## 改善箇所説明図

### 基準不適合発生箇所

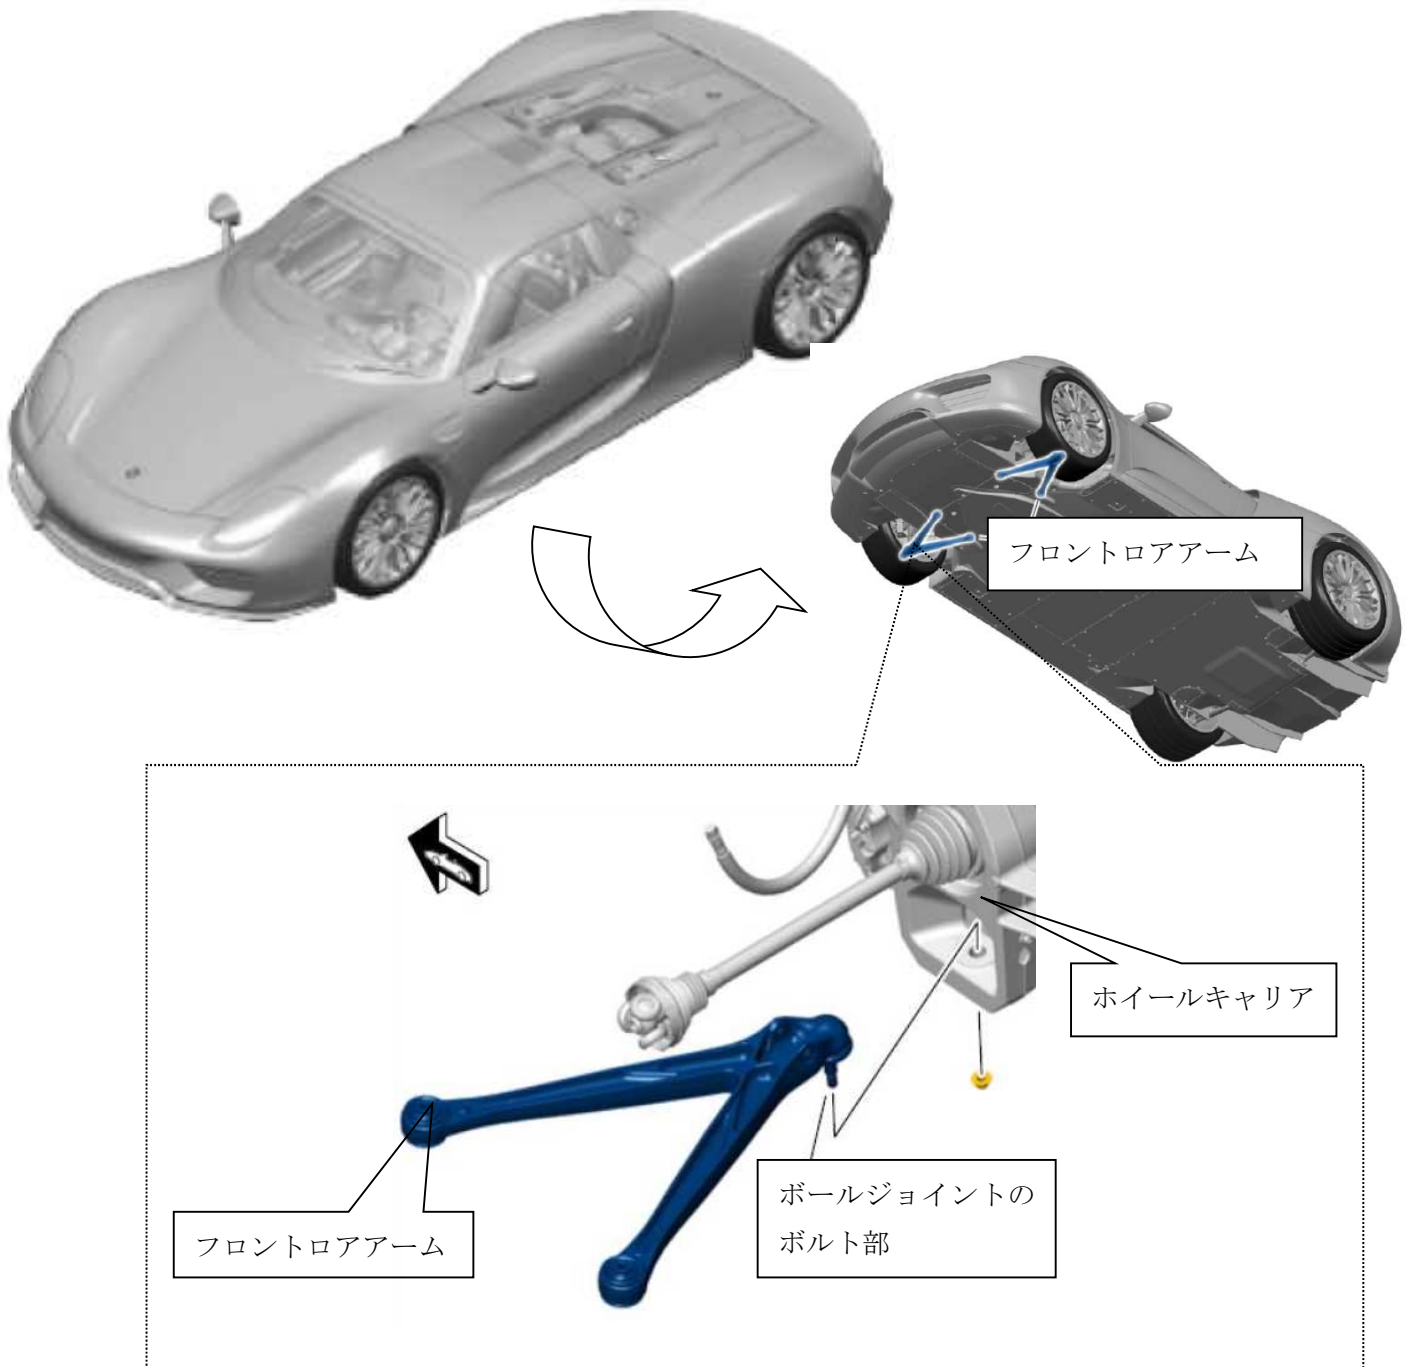
フロントロアアームにおいて、ボールジョイントのボルト部への防錆コーティングの塗布作業が不適切なため、使用過程において、当該ボルトが腐食するものがある。そのため、当該ボルトの強度が低下して破損することで、ロアアームとホイールキャリアが分離し、ハンドル操作が正常に行えなくなるおそれがある。

全車両、左右のフロントロアアームを良品に交換する
